Câmara Municipal de Castro

Requerimento nº 169/2020

Súmula: Requer ao Senhor Prefeito Municipal informações sobre as melhorias na obra de asfalto que está sendo realizada no trecho compreendido entre a vila do Socavão e a cidade de Castro.

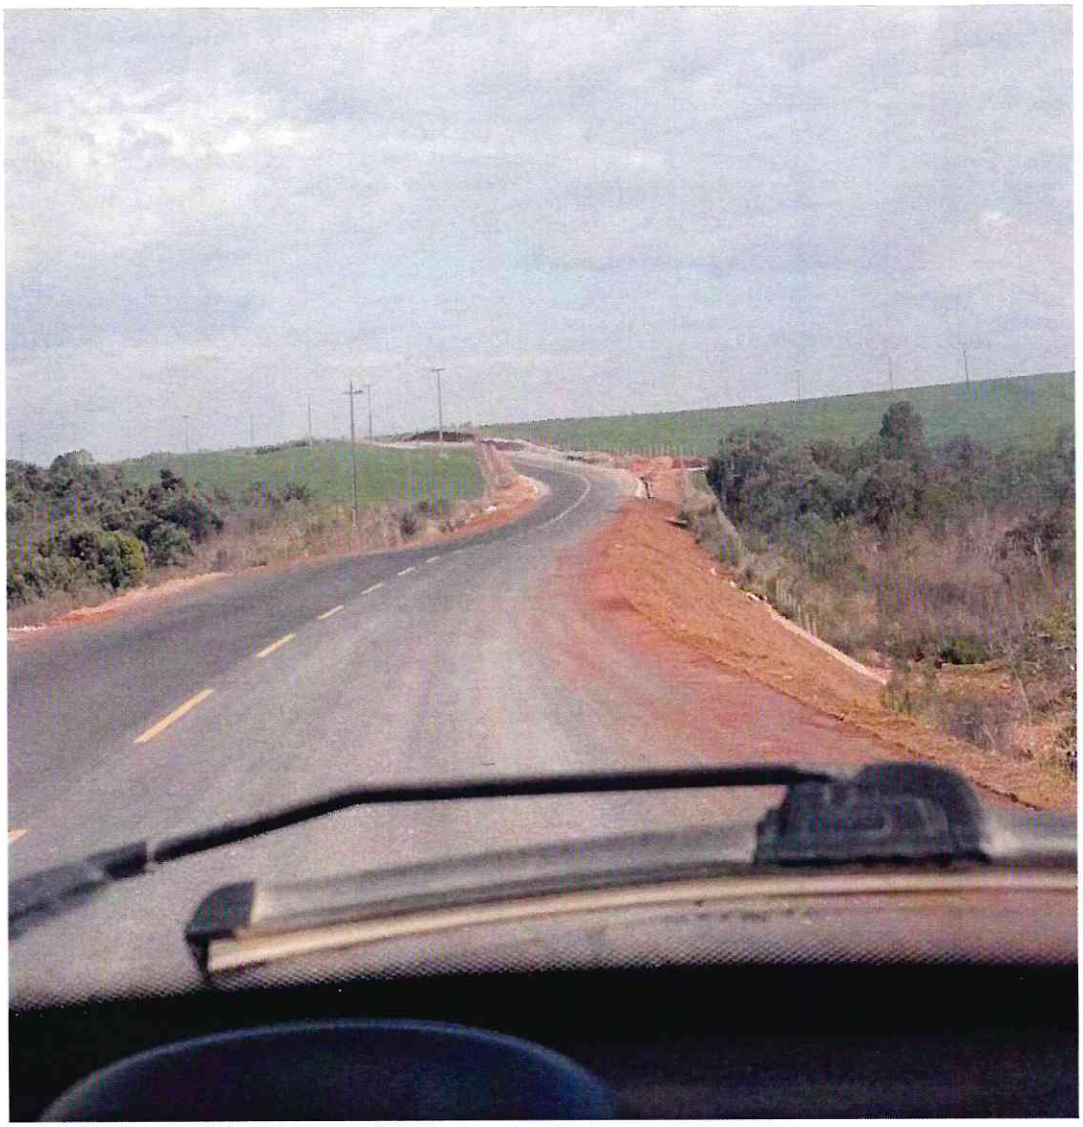
1. Há a possibilidade de realização de estudo para solucionar o empoçamento de água existente no trecho conhecido como "Brisdo"?

Ocorre que no trecho conhecido como "Brisdo", onde fizeram uma galeria sobre um riacho, está apresentado um empoçamento de água nos dias de chuva. Tal situação pode causar um acidente no local uma vez que um grande volume de água fica empossado no asfalto e a noite não há possibilidade de identificar tal acúmulo de água o que consequentemente, provoca um risco à segurança dos que transitam por ali.

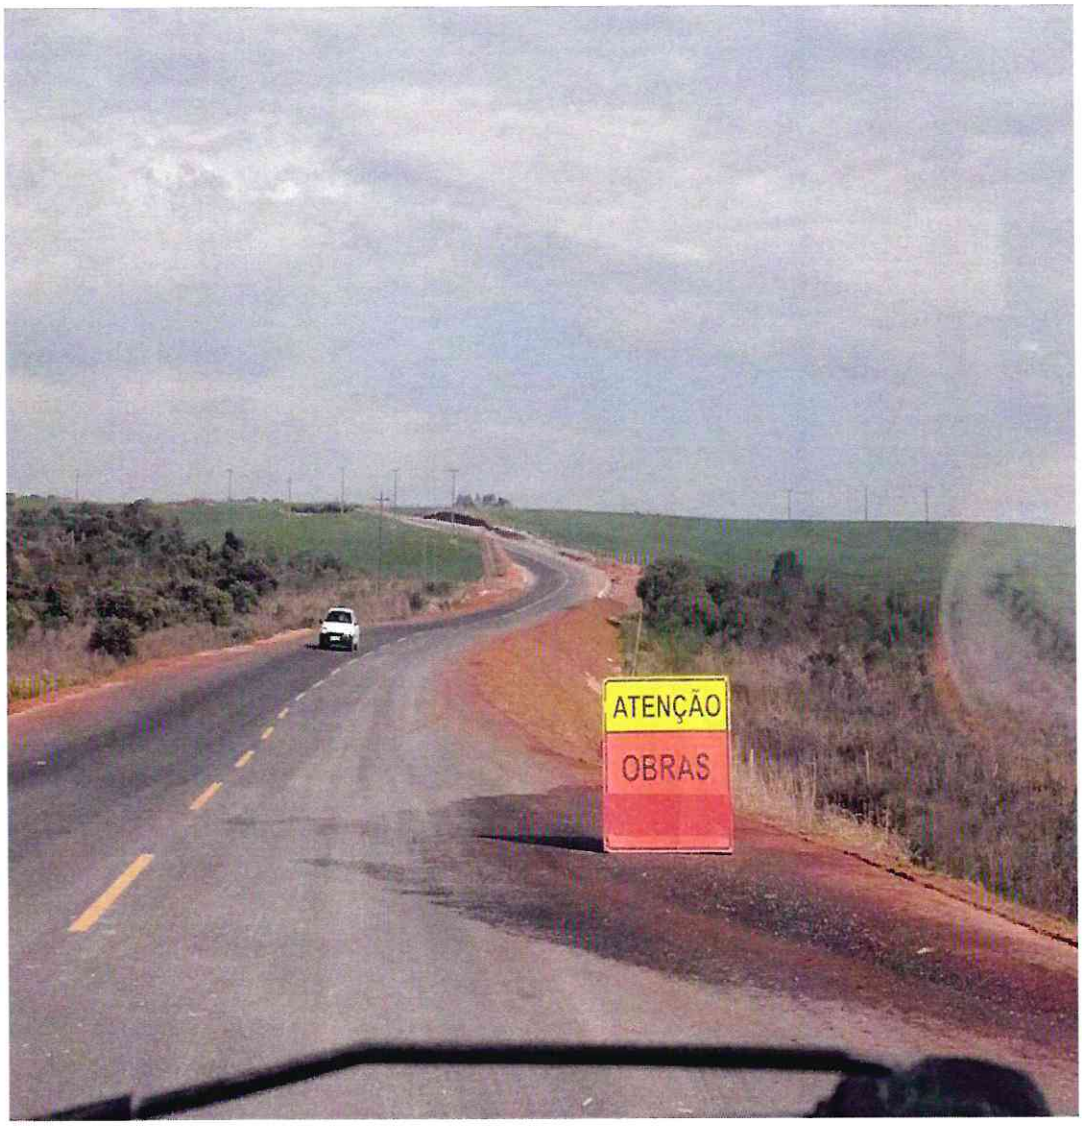
2. Há a possibilidade de realização de análise de viabilidade da completação do acostamento com asfalto do lado direito da pista sentido cidade na curva do "Pádua"?

Outra situação observada que pode ser resolvida ainda no curso da obra, é que na curva do "Pádua", do lado direito da pista sentido Castro em frente à propriedade do Sr. Lauro Priotto, a pista foi construída e em uma grande margem a direita será plantado grama, porém devido ser uma curva acentuada o ideal seria preencher o espaço com asfalto. Destaca-se que esta curva é bastante perigosa, sem o acostamento neste trecho há grande risco de acidentes graves.

Assim, roga-se pela realização de análise de viabilidade de completar o acostamento com asfalto no lado direito da pista sentido cidade, uma vez que a ausência de acostamento ali pode ocasionar graves consequências para que transita naquela região.
